96.11.30

PFX船着B改造 5セグ-下流部検討メモ

PF入射器 B改造「アライメント強化」対策

PF入射器 B 改造 レーザーアライメント「旧 e⁺ レーザーユニット」の確認

新5-82=ト構想 (H10要完成)

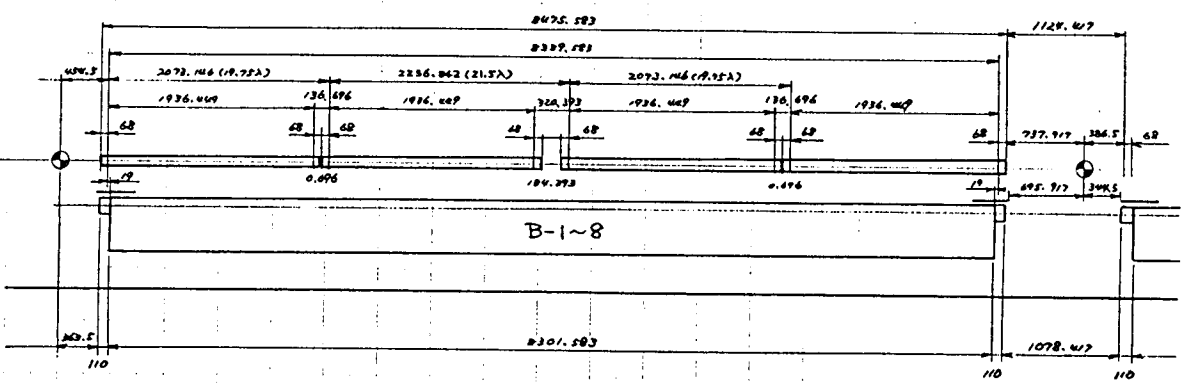
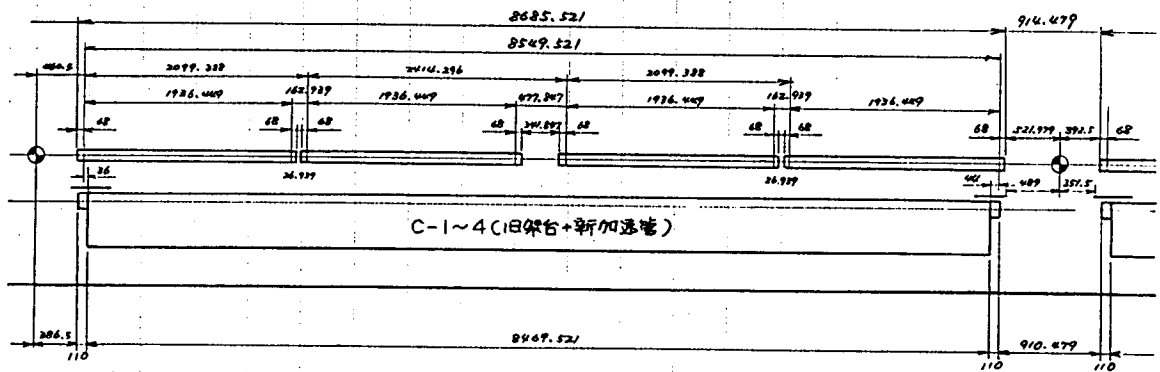
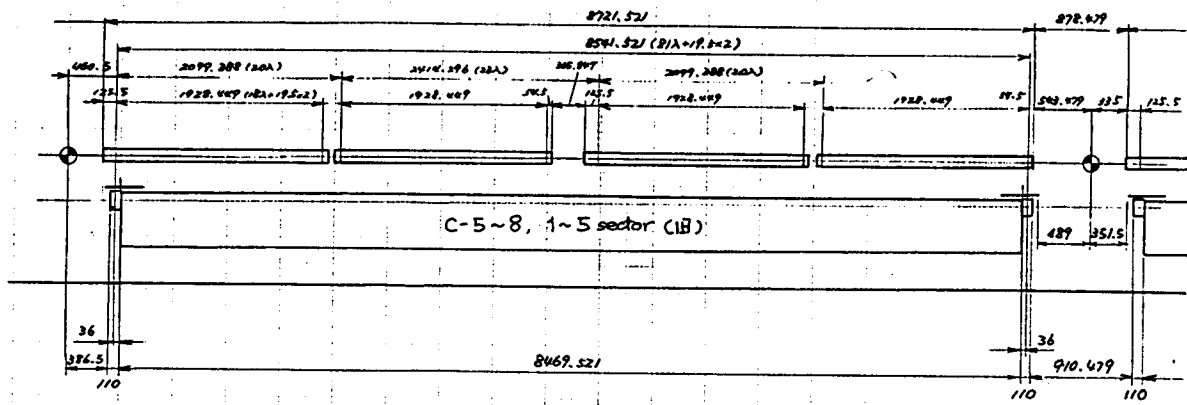
- (1) W弁直上) 200A < 15mm 7H211B2 ... (OK)
- (2) SLEDを195mm 75才 → 取止は 2才側を75才に交換 --- (1)直かOKか(?)
- (3) H8巻 ~ H10巻まで取止地 対策 (1) ① ② ③ ④

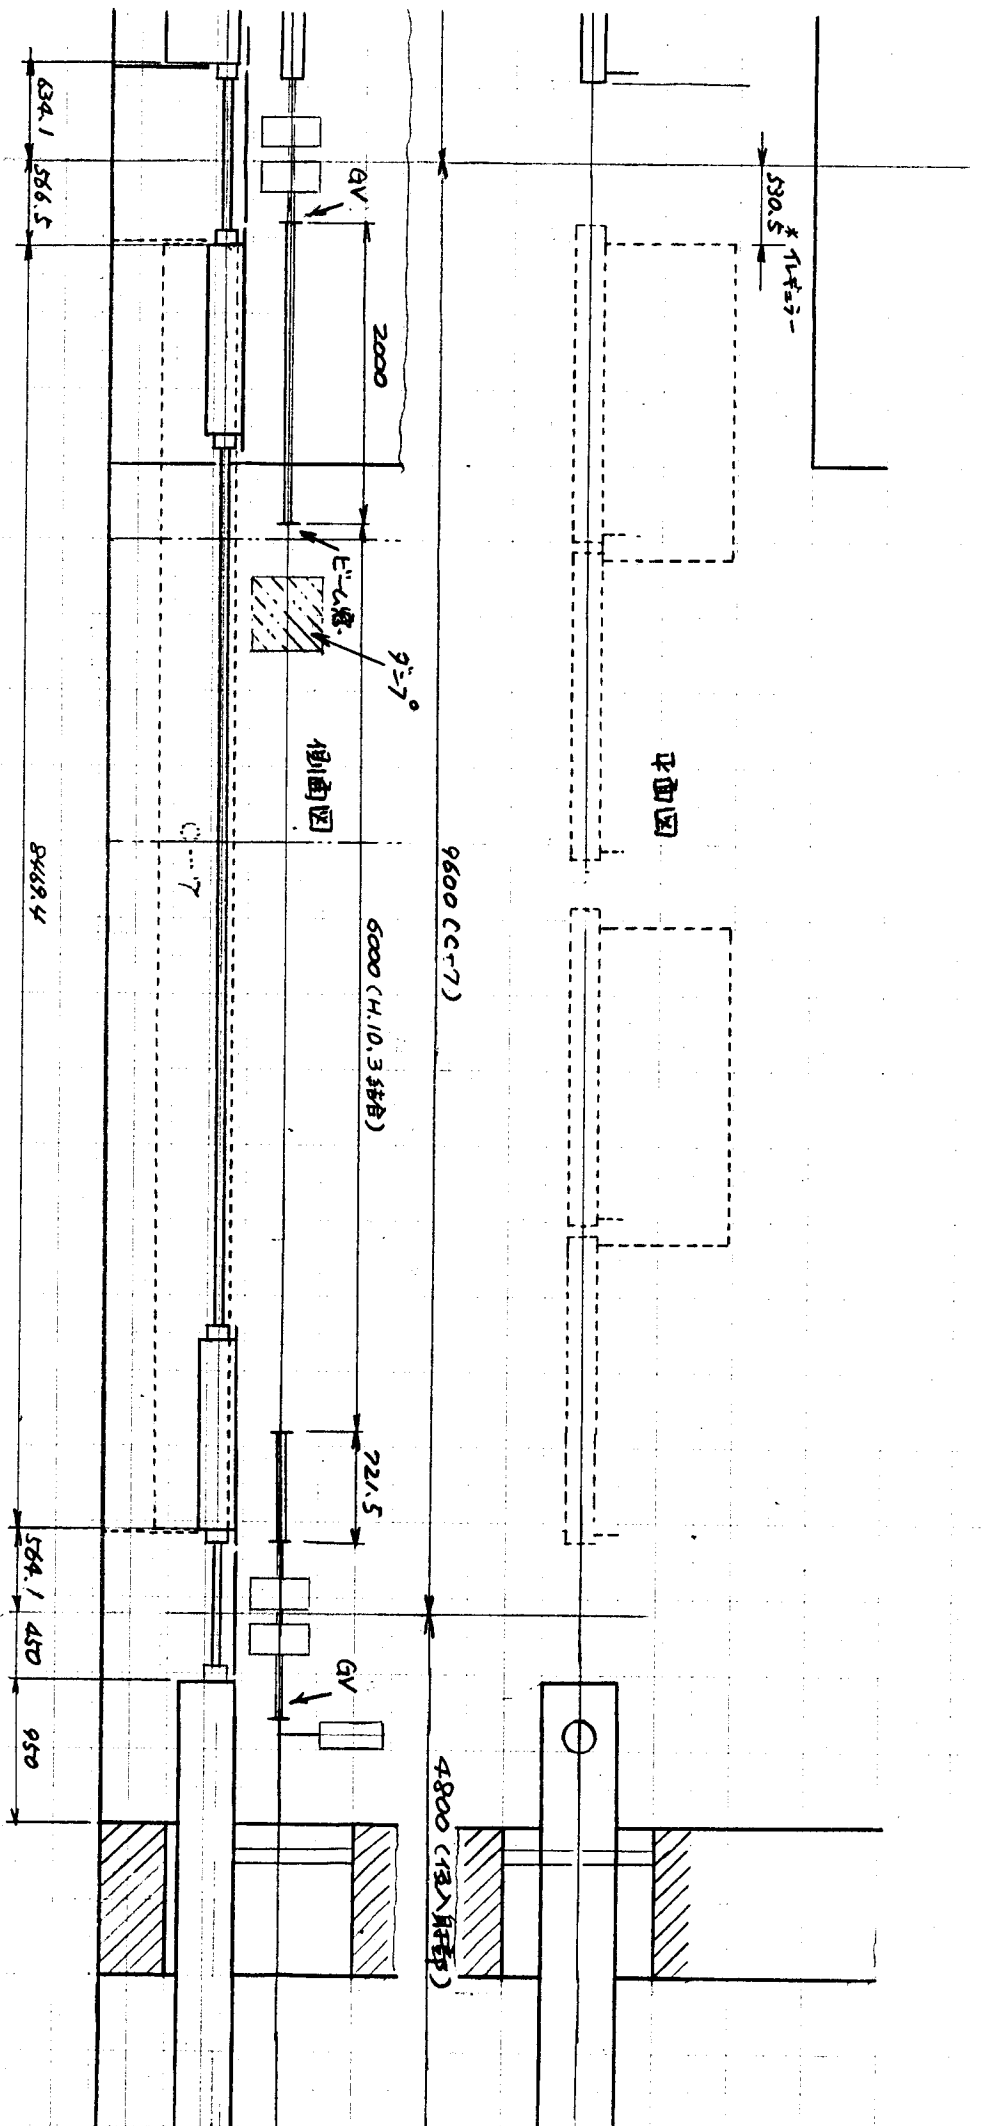
1. アライメントの重要性
 - (1) A~Zセクタ-位まで特に精度を上げたい。
 - (2) 加速管も重要であるが特にQを精度良く合せたい。
 - (3) 現在 0-1と1-1ユニット向があかしく素直に入射されていない。

2. 各ユニットの位置
 - (1) A1とA2の間直接ヒムラインを4277と乗る様にした。
 - (2) PH(スクリーン)の直接を4277をやりたい。
 - (3) Q277のを4277もやりたい。

- コメント
- (1) アライメントシステムを全体的に見直す要あり。
 - (2) 4月~のユニット設置作業に向い合わせる要あり。
 - (3) Bセクタ-格納ユニットになるが 架台のアライメントからやり直さるか(?)
 - (4) 旧e⁺L-ガ-ユニットの動作4277を移行する要あり。
(早期設置-----アライメント対策要)

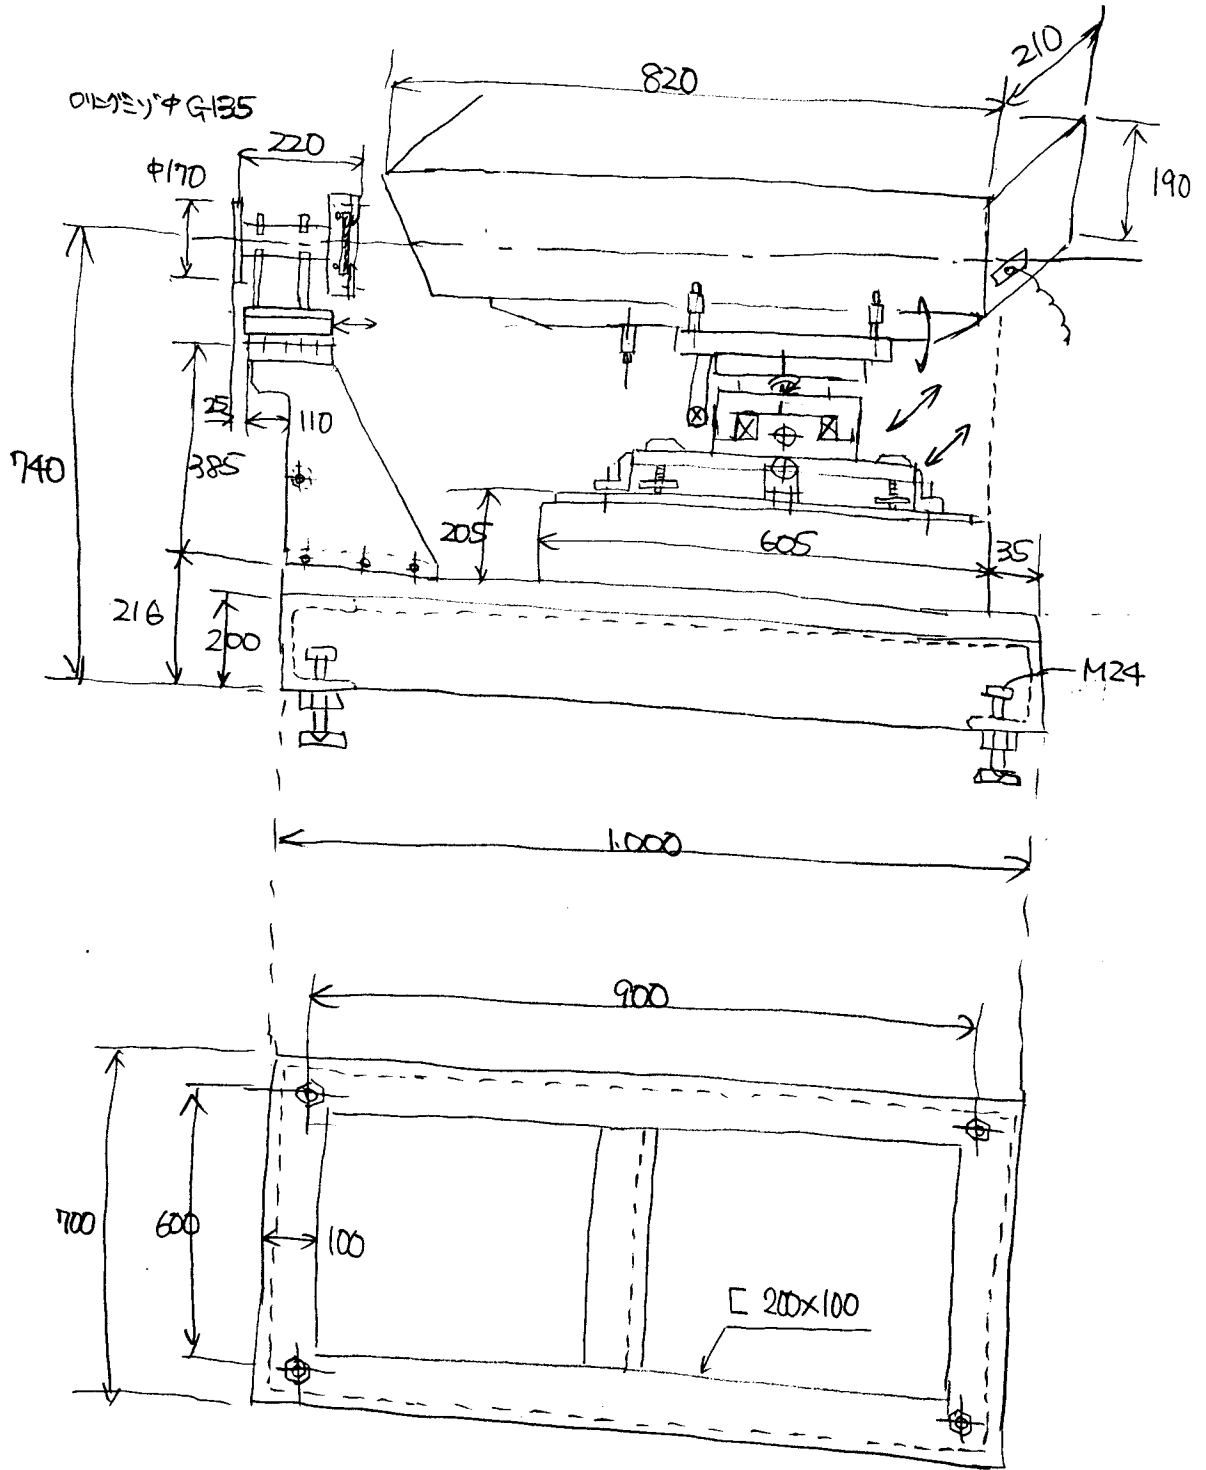
- (1) 定盤の上に置いて、かみ大さじ。----- P2 参照.
- (2) そのままでは中エ向が広すぎて乗せられない。
- (3) 設置部基準アライメント (96.11.20 概資料) に合せて改造が必要
- (4) 改造は
 - ① シヤキポイント中エ向の縮小
 - ② 基準アライメントの固定金具の追加
- (5) 改造作業はトヤマに依頼する。----- H9/1月下旬.

- (1) レーザーユニット
 - (2) 調整メカの動作
- 以上を改造前に実施する。----- H9/2月下旬.

FF入射器B改造 新建築 L-サ-設置用基礎プレート

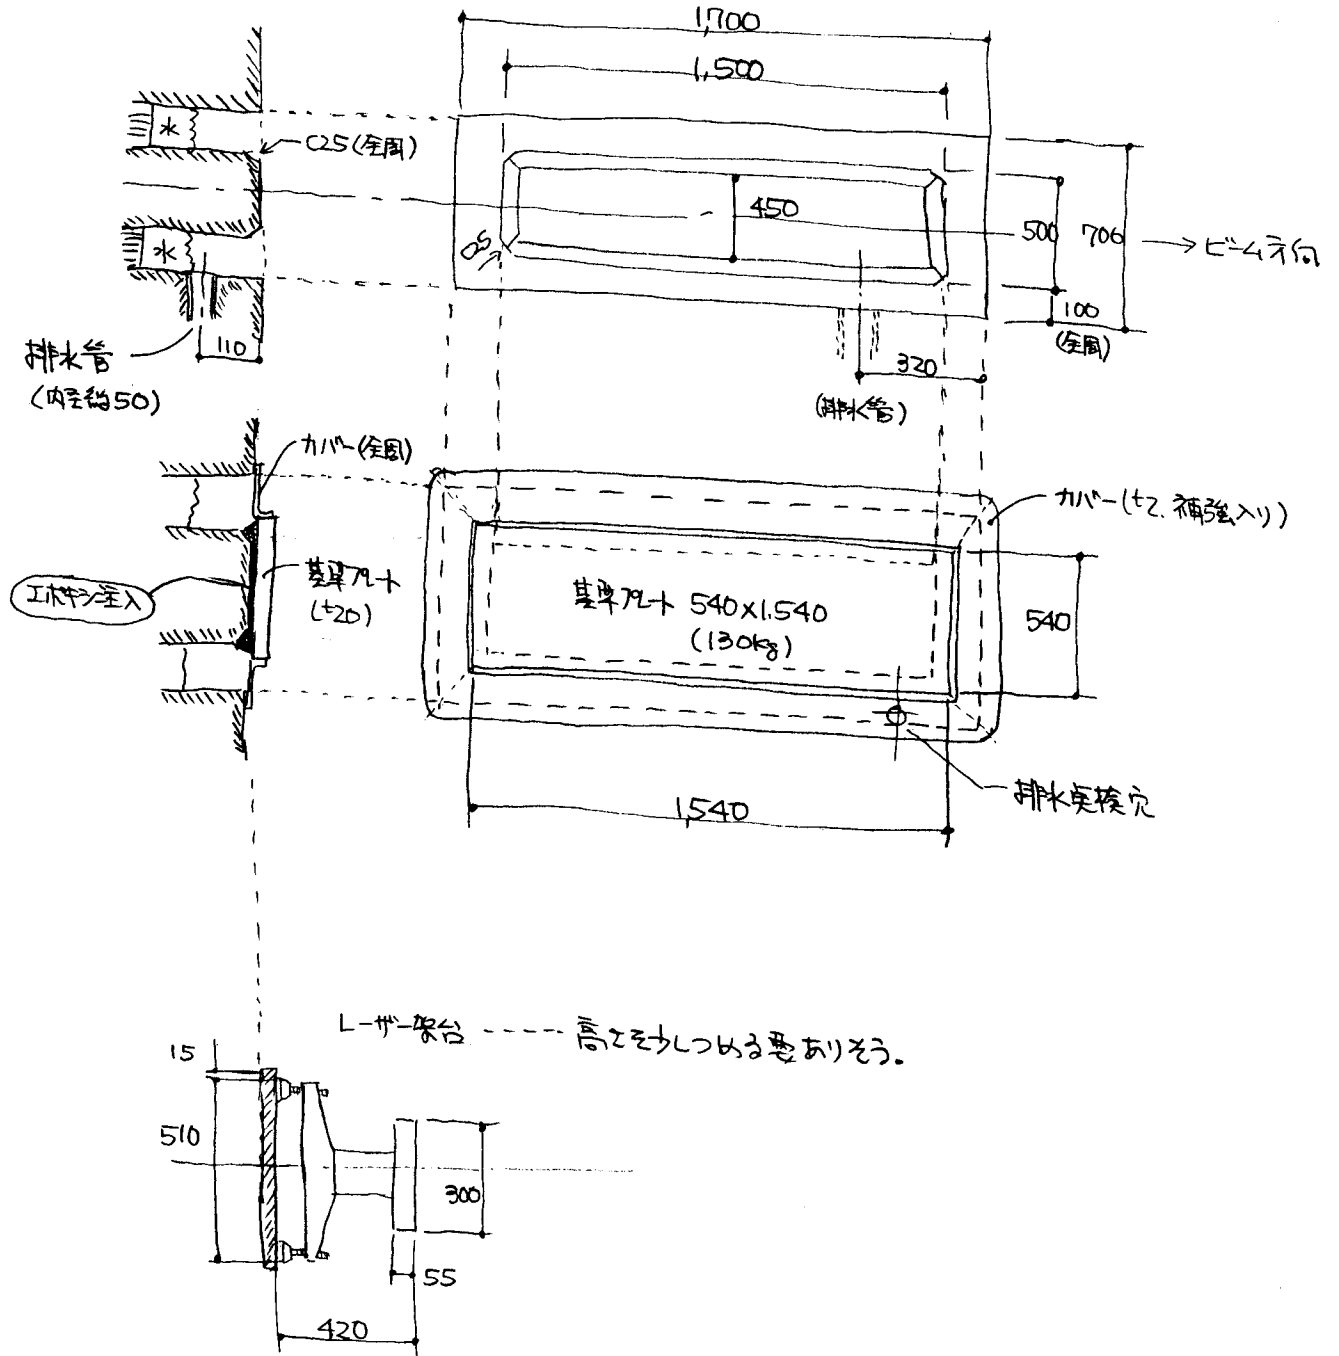
用意されている L-サ-設置 線(り)床は 巾寸が少し不足している事と コンクリート面
の凹凸があるため 基礎プレートを設置し L-サ-ユニットを安定化させた。.

基礎プレートは 加圧ユニット用に設置している 工和キシ 接着工法により設置する。(2ヶ所共)

(注) 本形状は Aセクタ-上流部のもの. Cセクタ-上流部も同一の事であるが要確認。
